# "FIGARO"

RIS DANS LA BORDURE  
DU FOC N°1

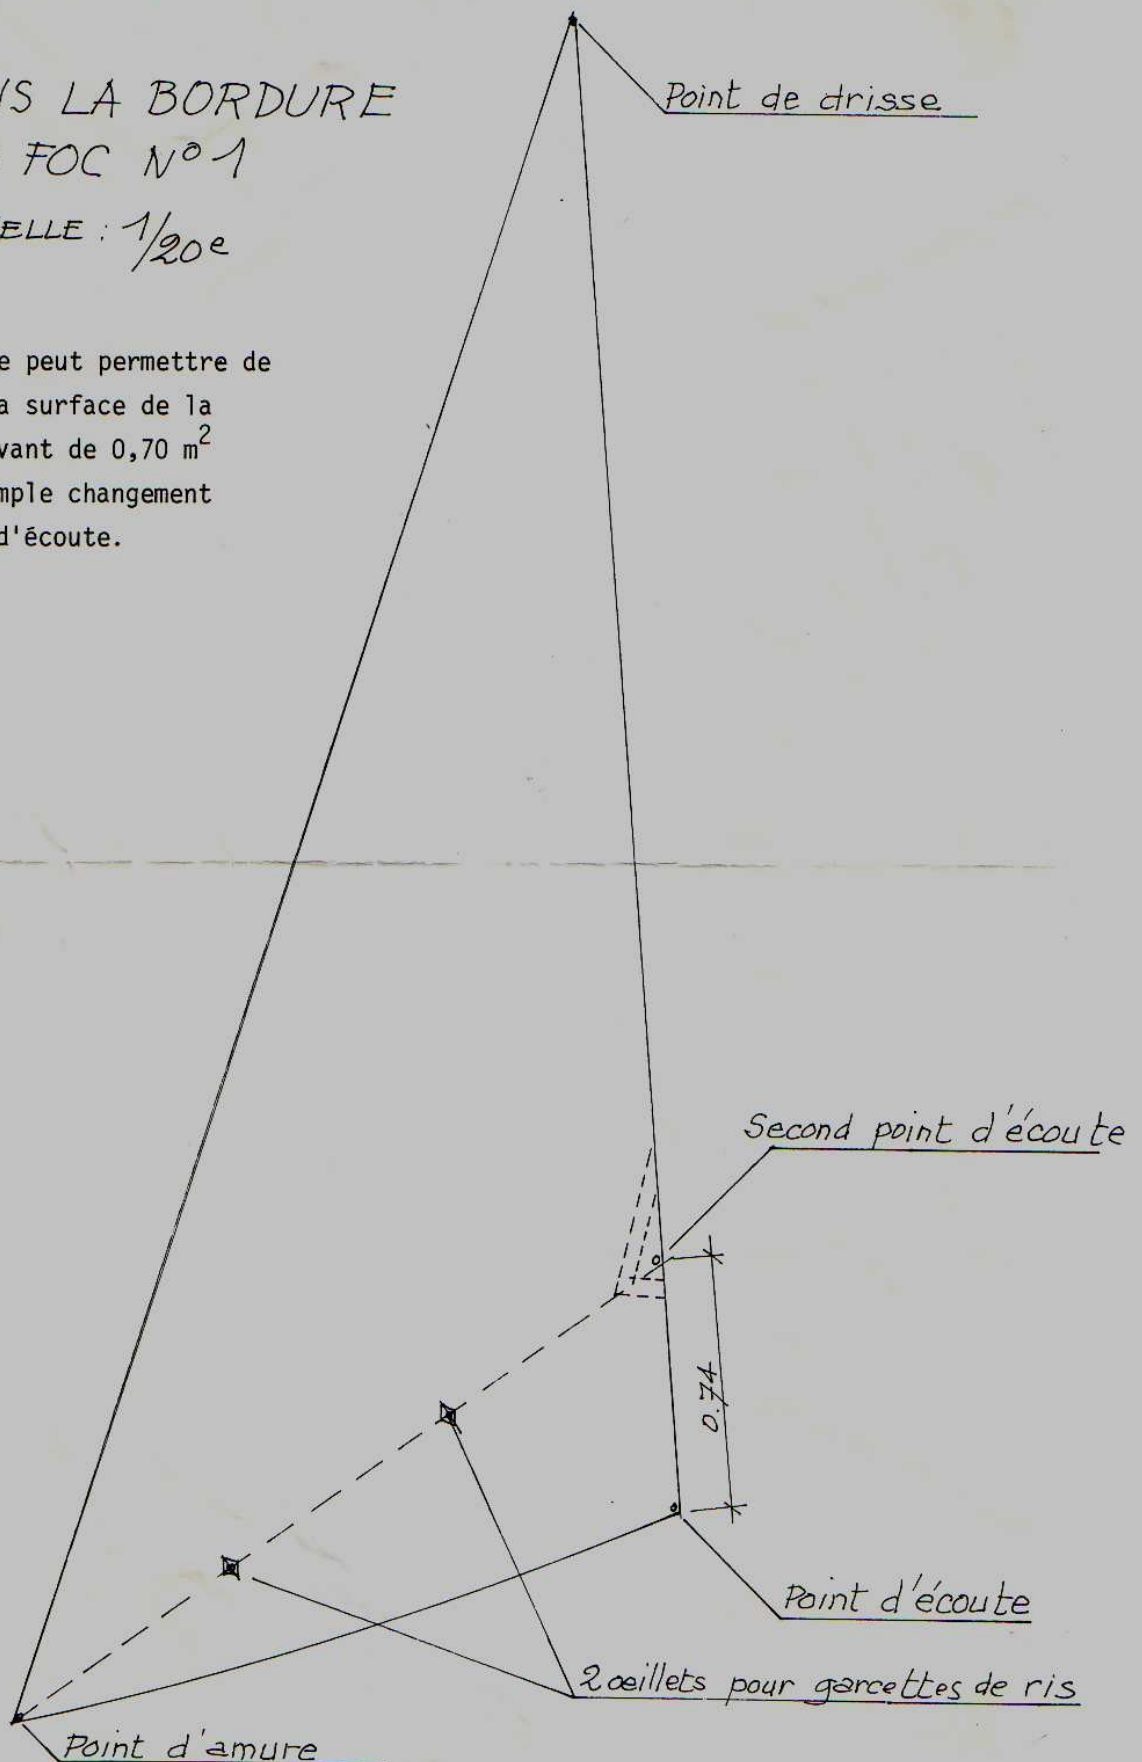
Ce système peut permettre de  
réduire la surface de la  
voile d'avant de 0,70 m<sup>2</sup>  
par le simple changement  
du point d'écoute.
